CIRCOLARE TECNICA

MOTO GUZZI

850 T3 POLIZIA STRADALE-CARABINIERI-P.A.

SELLA MONOPOSTO

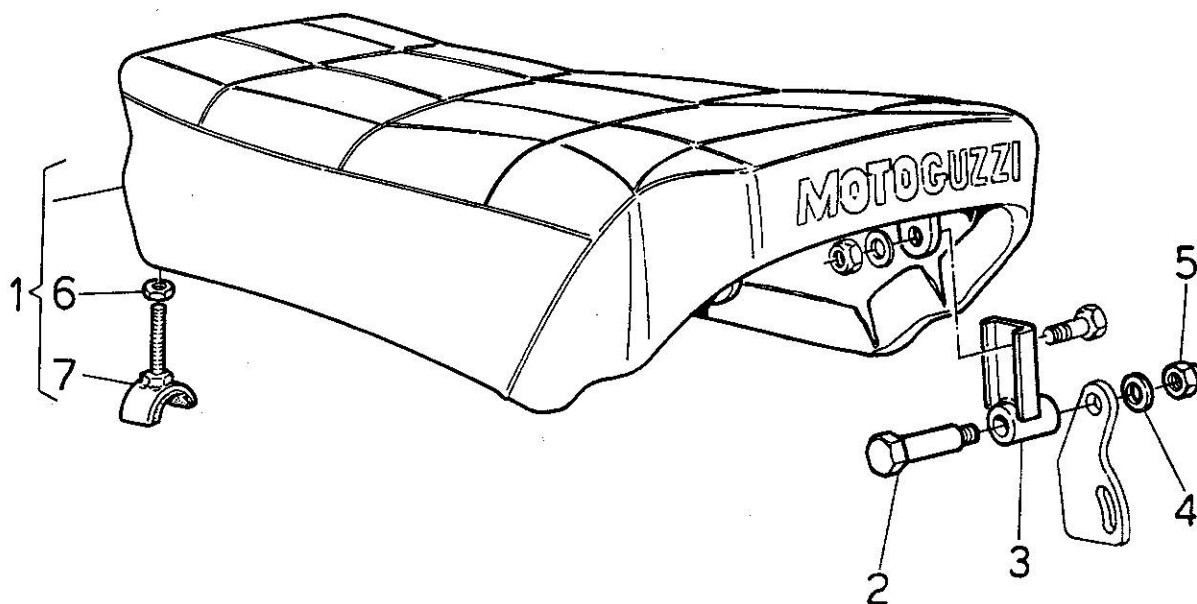
Preghiamo prendere nota che le selle cod. 17 46 05 40 e 17 46 05 80, previste sui relativi cataloghi ricambi, non sono più disponibili.

In sostituzione, è prevista la fornitura di una nuova sella che dovrà essere montata unitamente ai particolari sotto descritti:

<u>Pos.</u>	<u>C o d i c e</u>	<u>Q.tà</u>	<u>Denominazione</u>
1	19 46 05 69	1	Sella monoposto
2	17 46 32 40	2	Bullone fissaggio staffa
3	17 46 13 40	2	Staffa fissaggio sella
4	61 27 03 00	2	Rosetta
5	92 63 01 08	2	Dado autobloccante
6	92 60 24 08	2	Dado
7	19 46 08 95	2	Supporto anteriore sella
-	17 99 95 40	1	Kit modifica sella monoposto (comprende i particolari pos. 2-2-3-4-5)

Su richiesta della sella vecchio tipo, verrà automaticamente fornito il gruppo cod. 17 99 95 40.
